LICITACIÓN PÚBLICA NACIONAL E INTERNACIONAL N° 04/2025

**Obra: ESPACIO MULTIPROPÓSITO ARENA
Ciudad de Rosario, Departamento Rosario”**

CIRCULAR ACLARATORIA N° 4 – CON CONSULTA

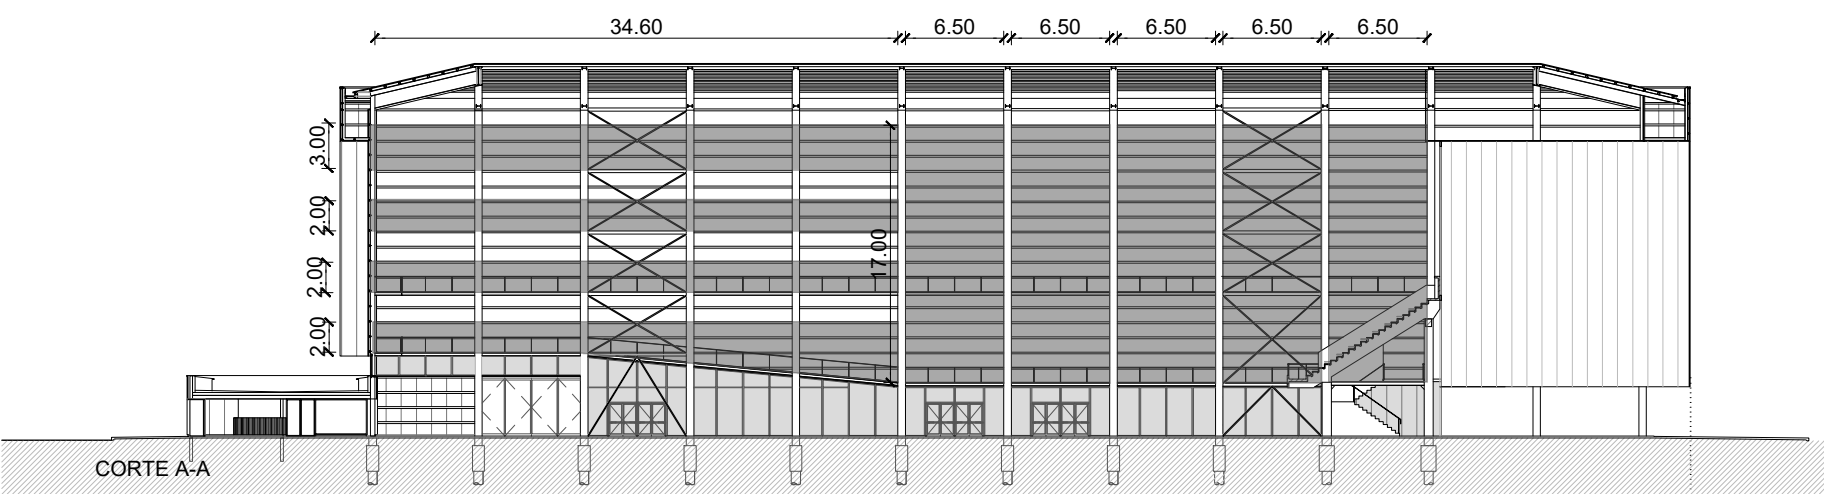
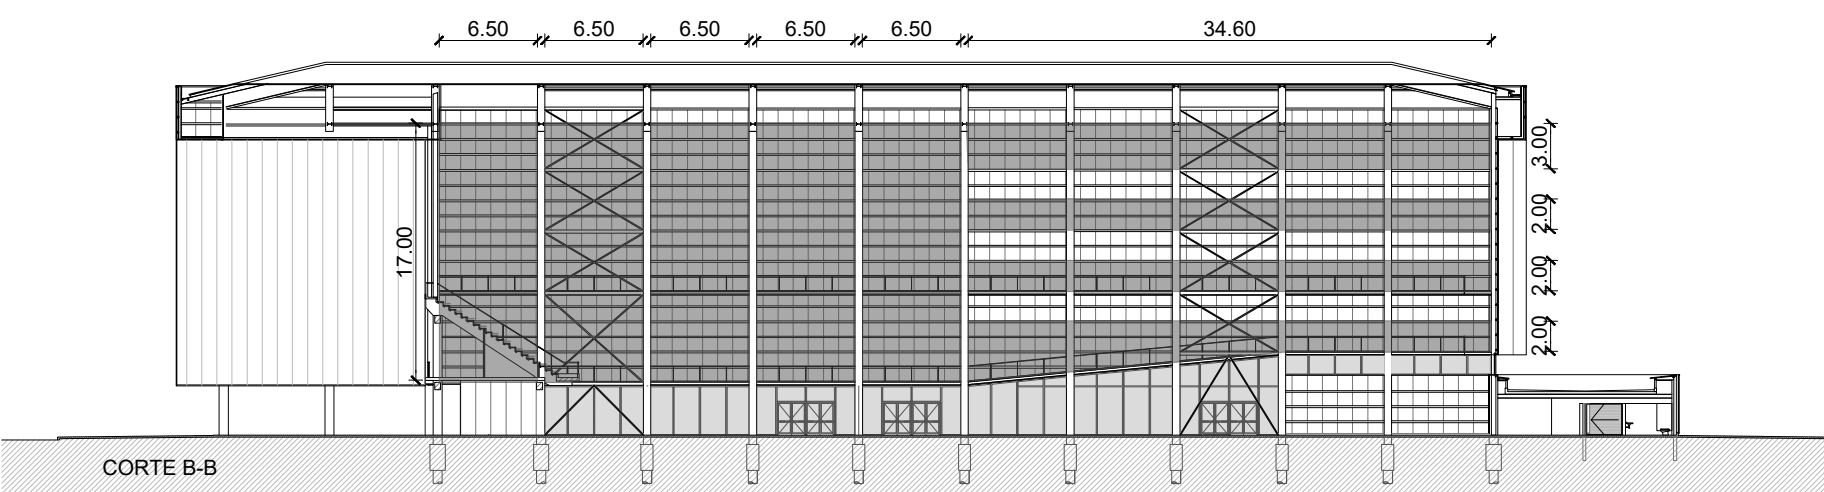
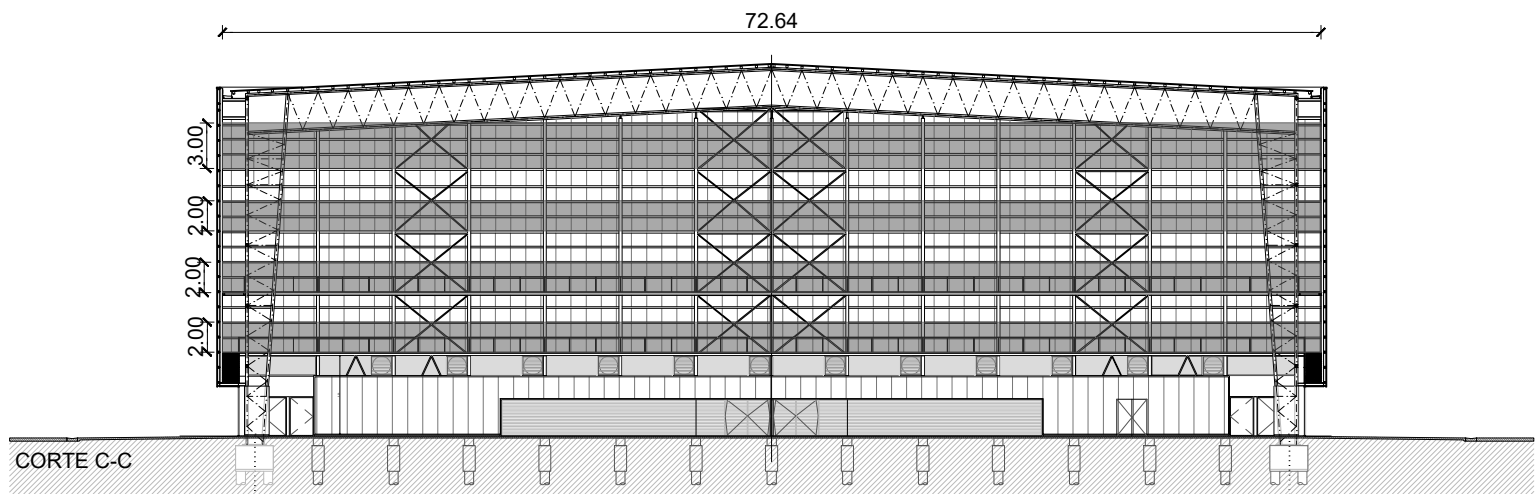
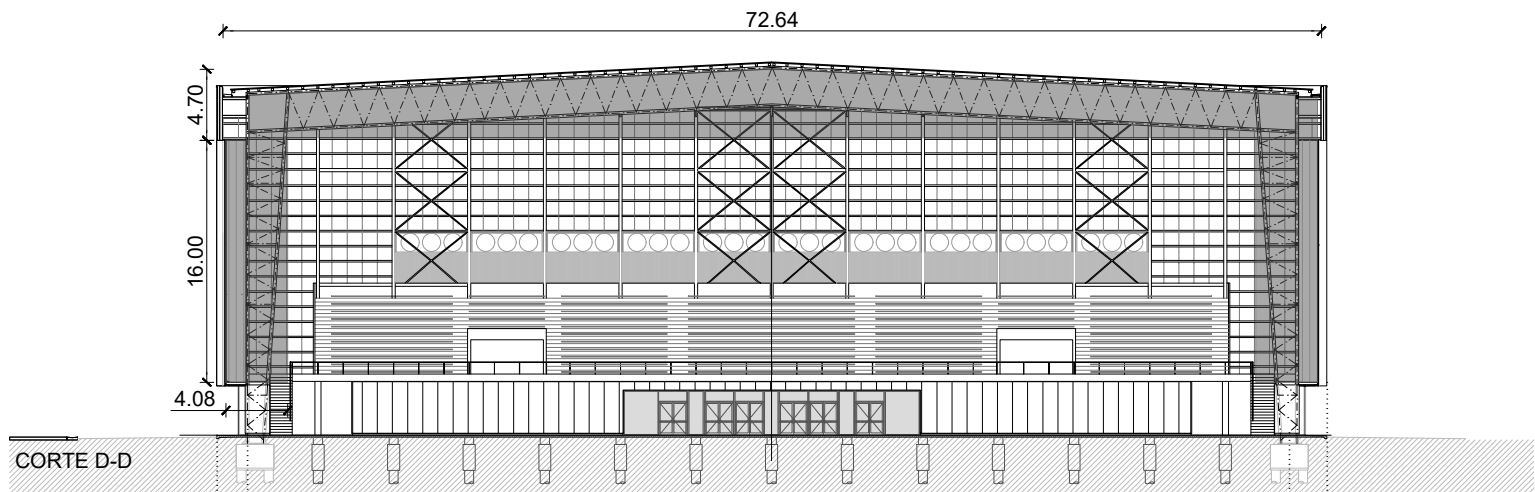
Item: 12.3 PANELES ACUSTICOS. Hace mención a DOS TIPOS de paneles acústicos, con placa acústica y con placa std. ¿Podrán especificar en qué sectores va cada uno?
Indicar dónde deben considerarse los paneles acústicos perforados y lisos ya que no se observa en los planos de arquitectura publicados.

Corresponderá realizar acondicionamiento acústico sobre las paredes laterales y pared posterior. Se adjunta croquis AC01 – Colocación paneles acústicos.

PLANO **IT 01**
INSTALACIÓN TERMOMECANICA
SISTEMA DE RENOVACION DE AIRE

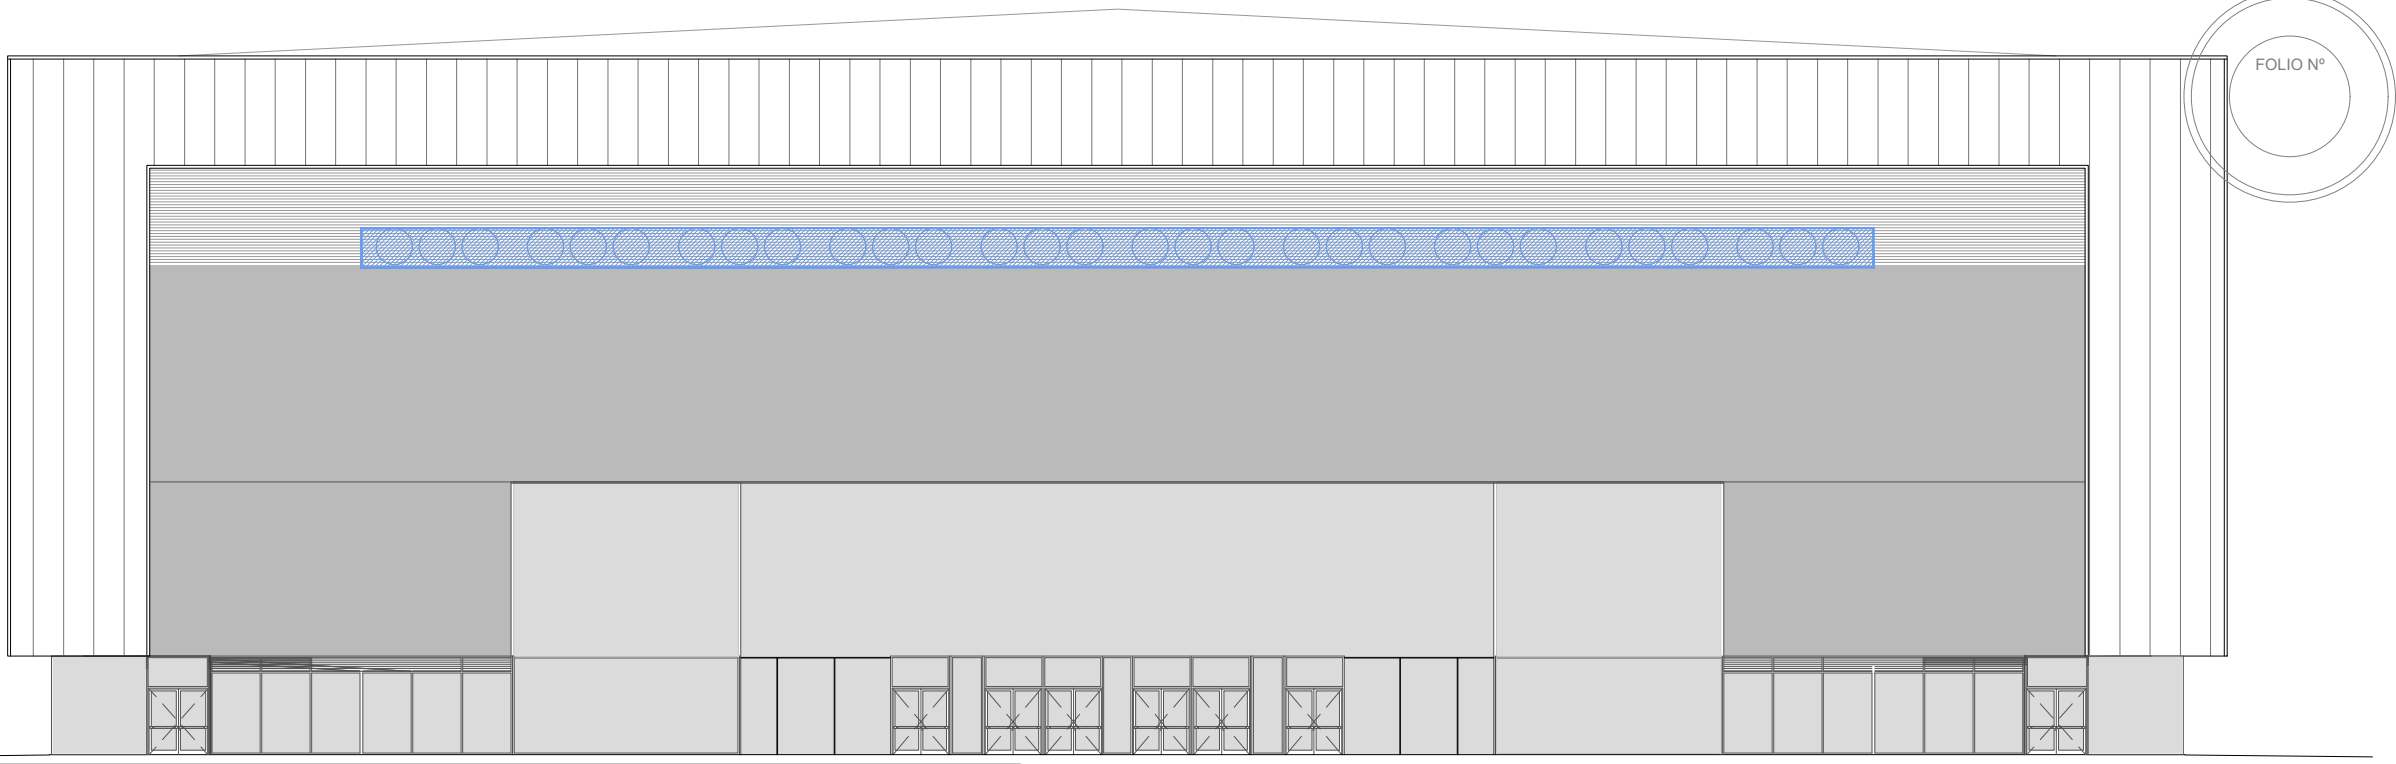
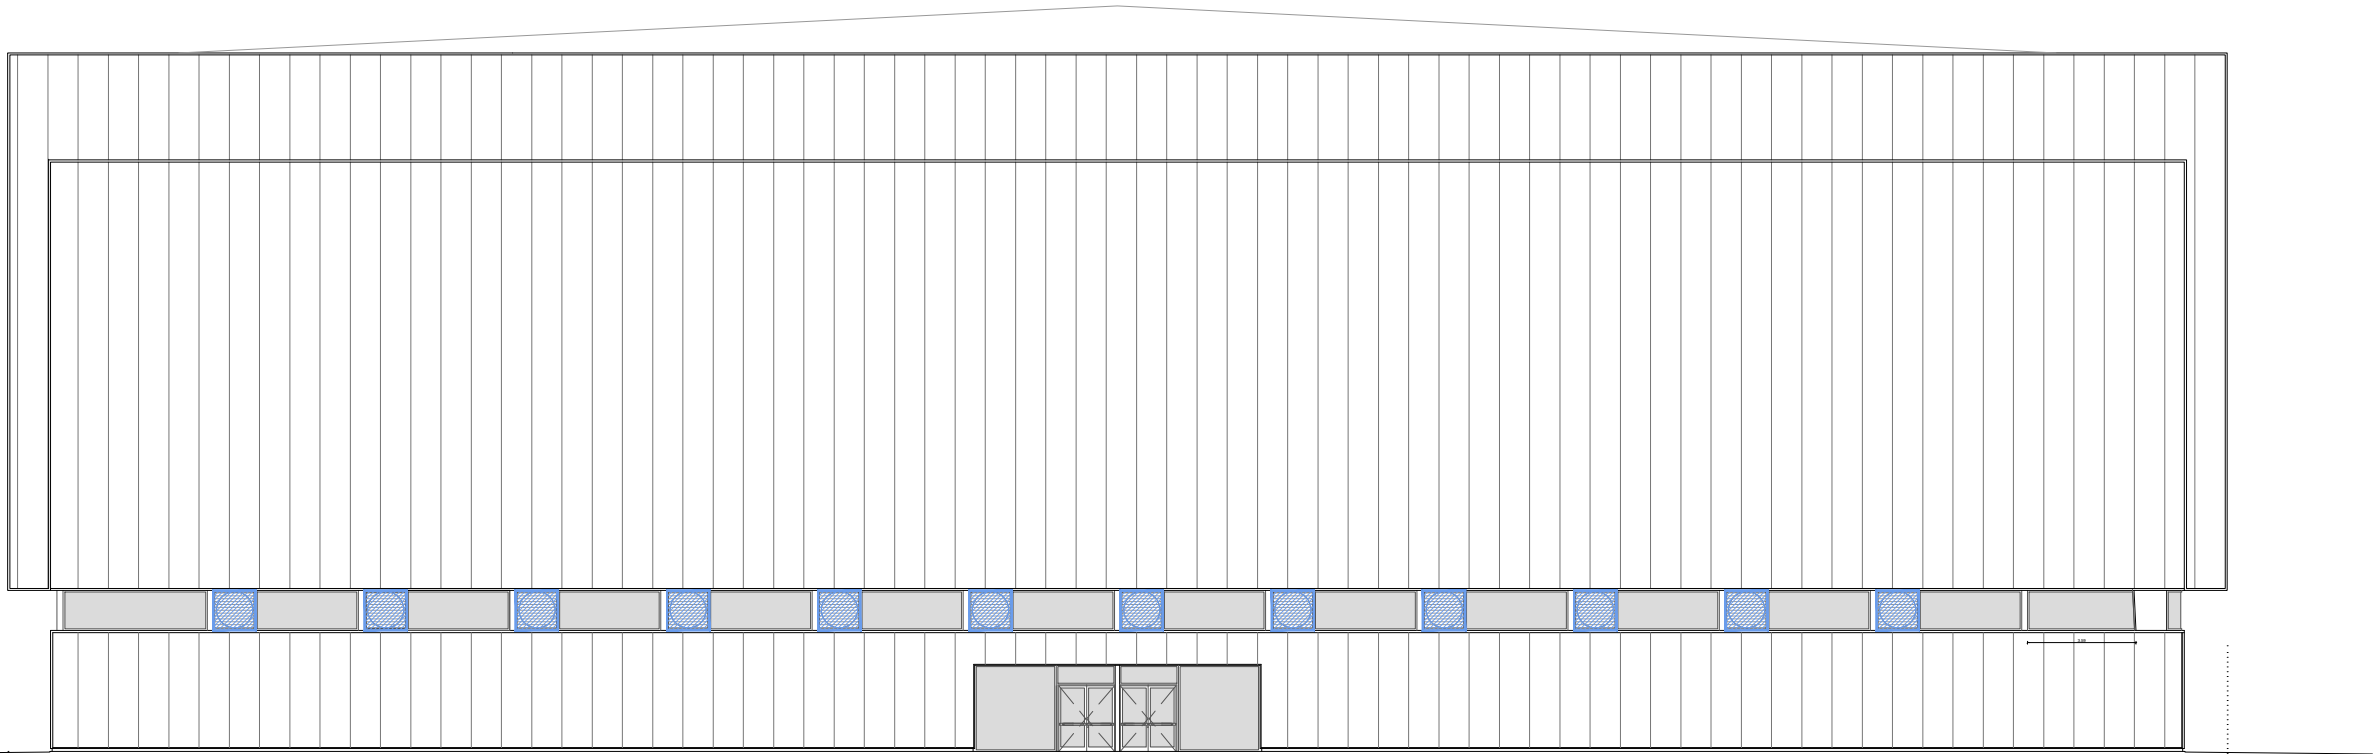
Rubro 21 Instalación Termomecánica – Renovación de Aire. No se encuentran planimetría de ubicación de los equipos e instalaciones.

Se adjunta croquis con ubicación IT01 – Sistema de renovación de aire.
